泊発電所 3 号炉 審査資料	
資料番号	SA48-9 r.7.0
提出年月日	令和5年6月30日

泊発電所 3 号炉

設置許可基準規則等への適合状況について  
(重大事故等対処設備)  
比較表

2.5 最終ヒートシンクへ熱を輸送するための設備【48条】

大飯 3/4 号炉 海水供給に使用する接続口

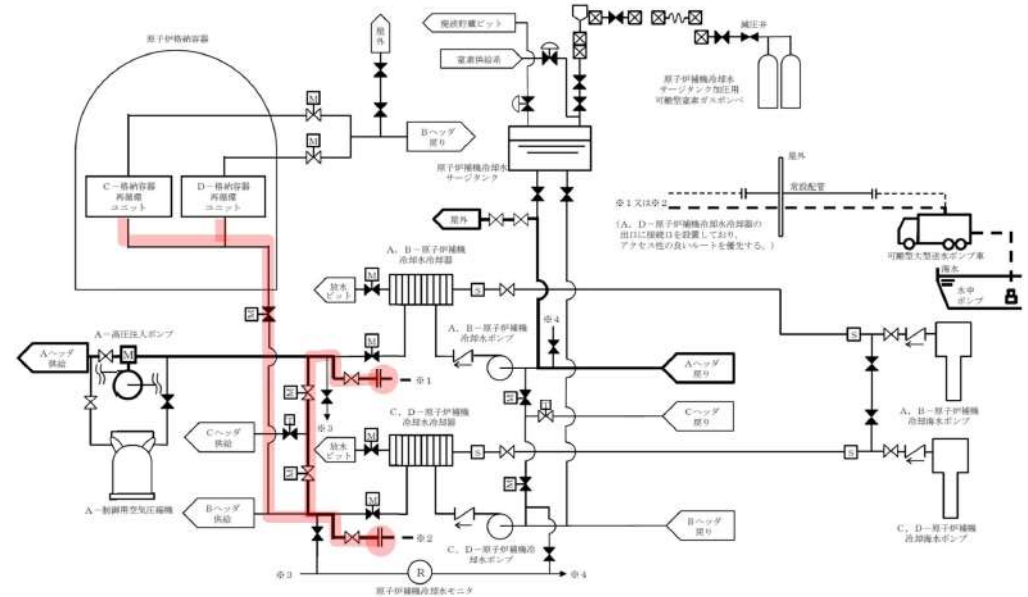
【差異①】可搬型大型送水ポンプ車を使った格納容器内自然対流冷却及び代替補機冷却において、大飯は原子炉補機冷却海水設備（SWS）の海水ストレーナ等を接続口として使用し、原子炉補機冷却水系を介して格納容器再循環ユニット及び高压注入ポンプに海水を供給するが、泊では原子炉補機冷却水設備（CCWS）に接続口を設けて格納容器再循環ユニット及び高压注入ポンプに海水を供給する。  
 接続口の設置箇所が相違するが、可搬型大型送水ポンプ車にて格納容器内自然対流冷却及び代替補機冷却を可能とする設計に相違はない。  
 （伊方と同様の設計。）

大飯3/4号炉 補機駆動用燃料の汲み上げ

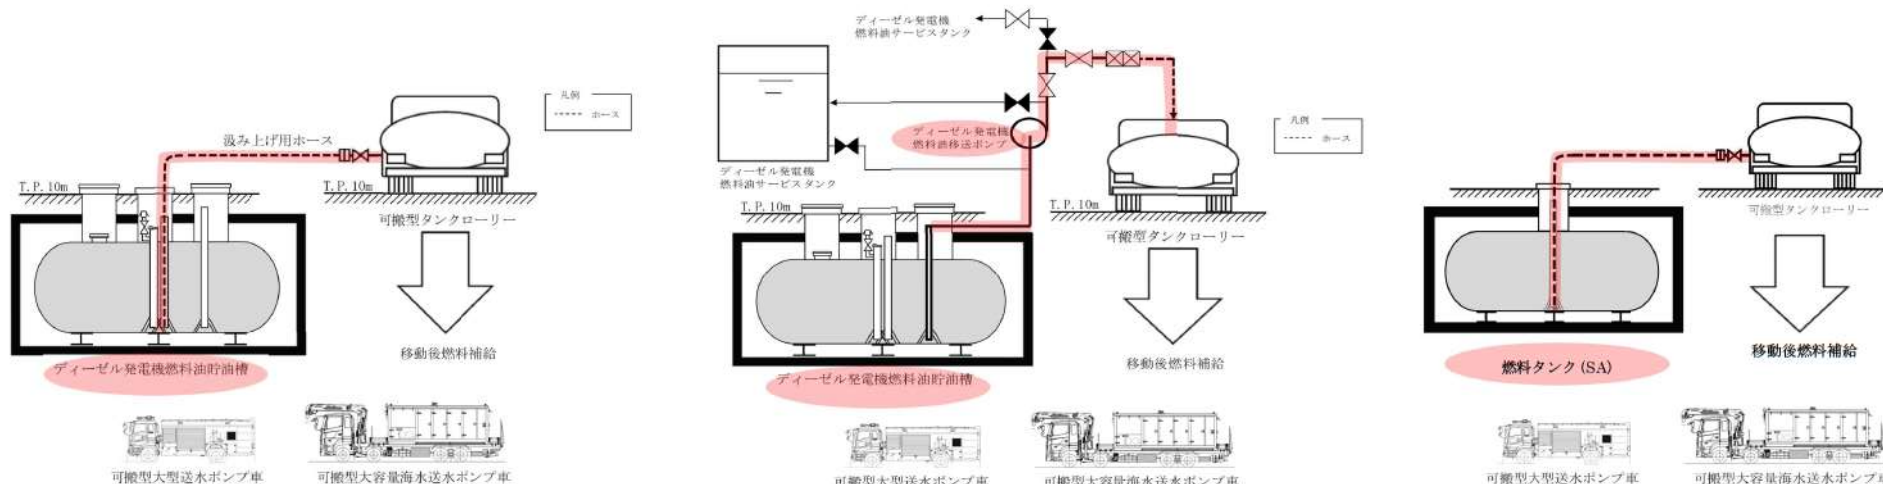
【差異②】可搬型設備への燃料の給油のため、（可搬型）タンクローリーに燃料油を汲み上げるが、大飯ではタンクローリーにより直接汲み上げるのに対し、泊では直接汲み上げに加え、ディーゼル発電機燃料油移送ポンプを用いて汲み上げる手段を整備している。（美浜3号と同様）

燃料補給に使用する設備は、泊は各代替電源設備の構成設備に含まれ各条SA手段の構成設備として個別に記載しておらず、大飯は各条SA手段の構成設備として記載していることから、大飯記載欄にのみ赤字識別を行っている。

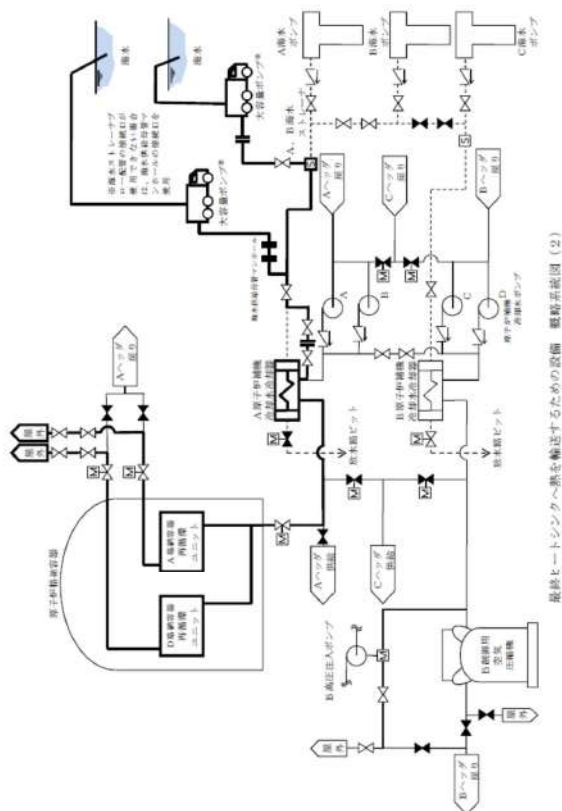
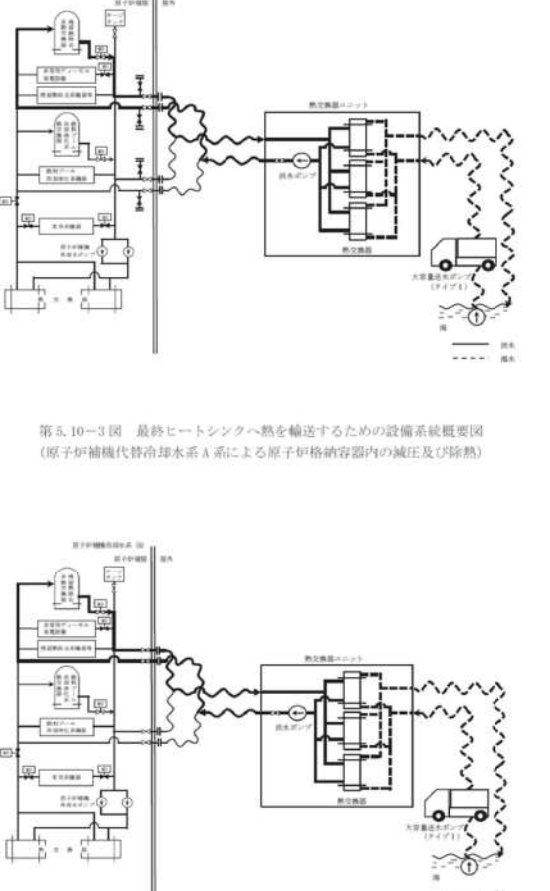
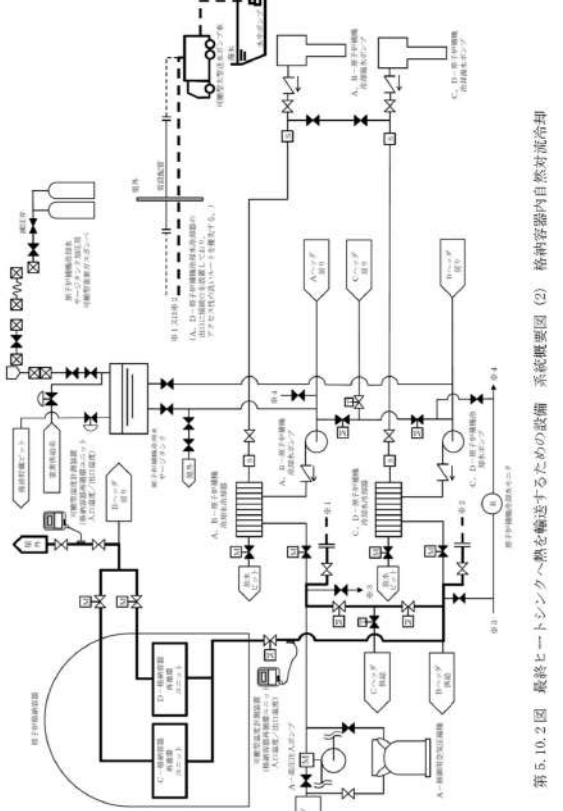
大飯発電所3/4号炉	女川原子力発電所2号炉	泊発電所3号炉	相違理由
 <p>最終ヒートシンクへ熱を輸送するための設備 系統概要図 (2)</p>	 <p>第5.10-3図 最終ヒートシンクへ熱を輸送するための設備系統概要図              (原子炉補機代替冷却水系A系による原子炉格納容器内の減圧及び除熱)</p> <p>第5.10-4図 最終ヒートシンクへ熱を輸送するための設備系統概要図              (原子炉補機代替冷却水系B系による原子炉格納容器内の減圧及び除熱)</p>	 <p>第5.10.2図 最終ヒートシンクへ熱を輸送するための設備 系統概要図 (2) 格納容器内自然対流冷却</p>	<p>設計方針の相違【差異①】</p> <ul style="list-style-type: none"> <li>・ポンプ車接続口は相違しているが、代替補機冷却水を提供し、格納容器内自然対流冷却に使用する設計方針は同様である。</li> </ul>
